SUPERINTENDENCIA DE INDUSTRIA Y COMERCIO

No. 11-161645- -00006-0000

Re: PI.-TOPKIP B.V.-Solicitud de Patente de Invención en Fase Nacional PCT para "MÉTODO E INSTALACIÓN PARA ATURDIMIENTO DE AVES DE CORRAL Y AVES DE CORRAL SANGRADAS QUE SE PUEDEN OBTENER".-Clase A22B 3/08.-Expediente número 11-161.645-

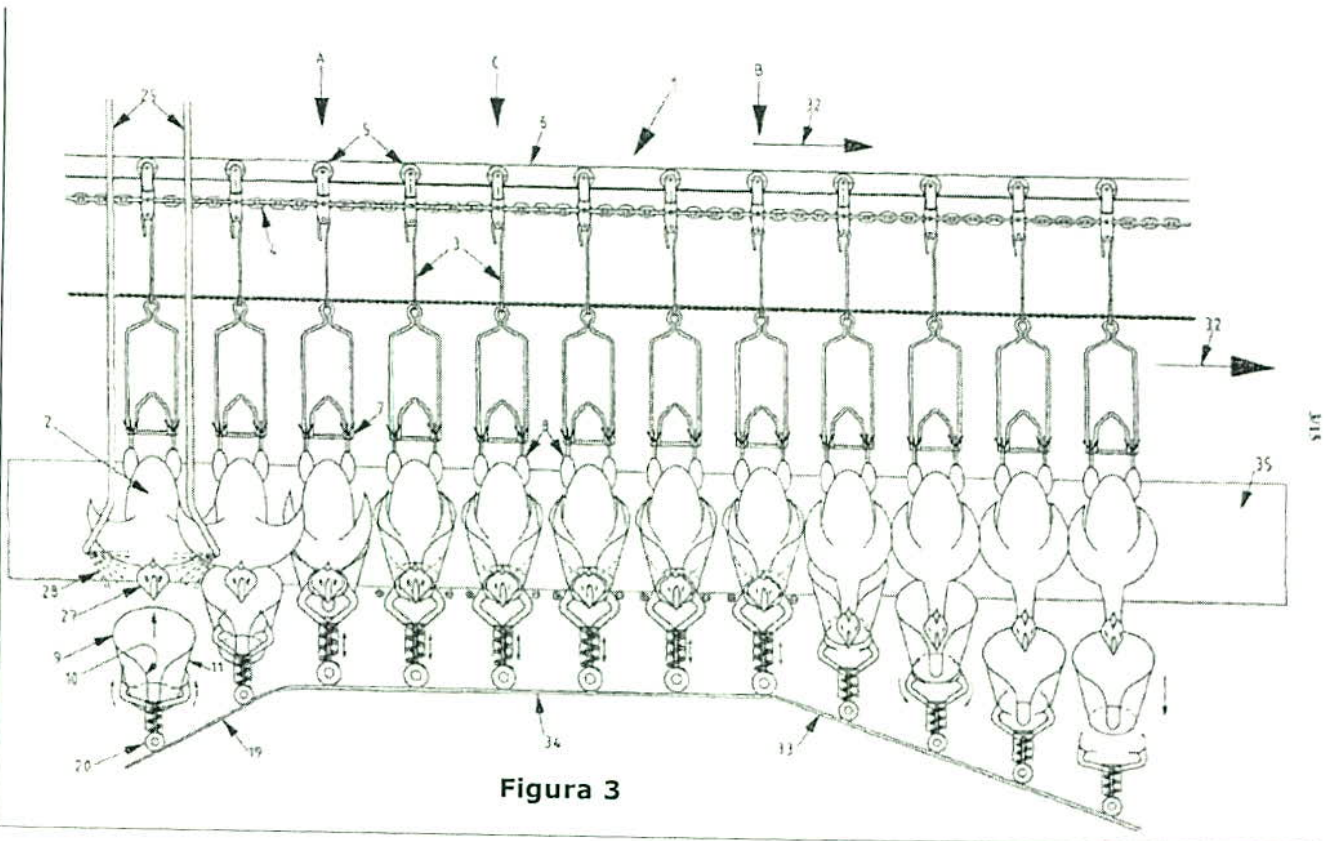
Así las cosas, me permito dirigir la atención de ese Despacho al hecho que la instalación reclamada por la nueva reivindicación 8 tiene como una de sus características técnicas esenciales **unos medios (9) para el posicionamiento de la cabeza suspendida de las aves de corral, que comprenden un elemento de posicionamiento en forma de V (10) para acomodar el cuello de las aves de corral (2)**, véase la Figura 3 de la solicitud que se presenta a continuación que muestra el elemento de posicionamiento en forma de V (10) para el posicionamiento de la cabeza suspendida de las aves de corral:

Figura 6

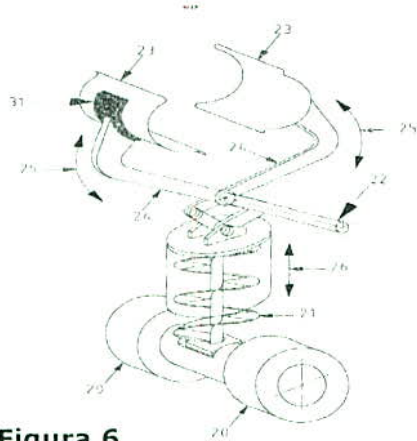
Adicionalmente, otra característica técnica esencial de la instalación objeto de la presente solicitud son **los medios (23) para el aturdimiento eléctrico de las aves de corral (2) a través de la cabeza suspendida y posicionada**. Véanse a continuación las Figuras 6 y 5 de la solicitud donde se aprecian los medios (23) de aturdimiento eléctrico que hacen parte de la instalación reclamada por la reivindicación 8 del capítulo reivindicatorio ahora modificado:

Fig. 1

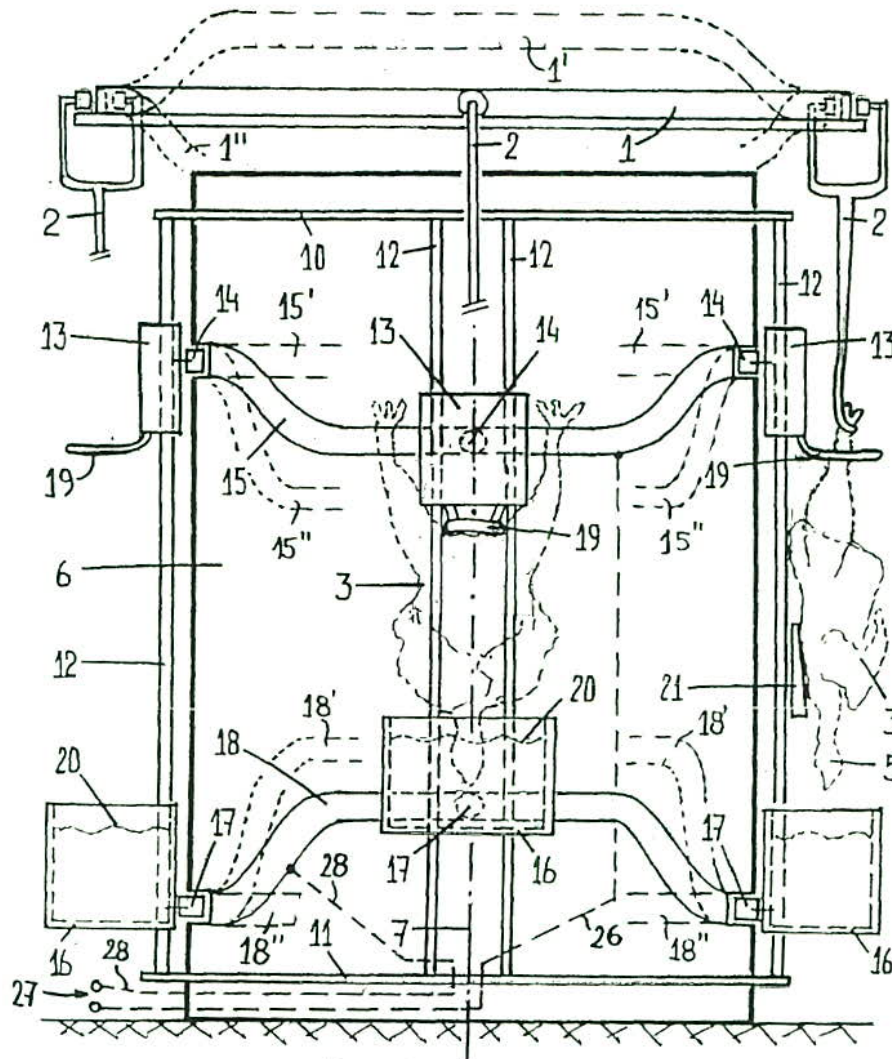
▪ Ahora bien, de la lectura atenta del documento D1 la persona medianamente versada en la materia reconocerá que esta referencia se relaciona con un aparato para el aturdimiento de aves de corral que se caracteriza porque para realizar el aturdimiento del ave, esta es suspendida por sus piernas mediante medios de argollas (2) mientras que dos polos de una fuente de poder (27) se conectan a dos electrodos, estando uno de tales electrodos constituido por el electrodo (19) que hace contacto con la pierna del ave y el segundo electrodo estando constituido por el líquido conductor (20) que se encuentra contenido en el bloque deslizante inferior (16). véanse los párrafos [0017] a [0024] de D1 y la Figura 1 de tal referencia que se muestra a continuación:

Sin embargo, la persona versada en la materia reconocerá que tal como se muestra en la Figura 1 de D1, el aparato allí enseñado no posee un elemento para el posicionamiento de la cabeza y cuello del ave, y mucho menos enseña uno como el elemento de posicionamiento en forma de V (10) que hace parte de la instalación revelada por la presente solicitud.

Igualmente, salta a la vista que el aparato revelado por D1 tampoco cuenta con los medios (23) para el aturdimiento eléctrico de las aves de corral mediante su cabeza suspendida y posicionada que hacen parte de la instalación objeto de la reivindicación 8 del capítulo reivindicatorio modificado.
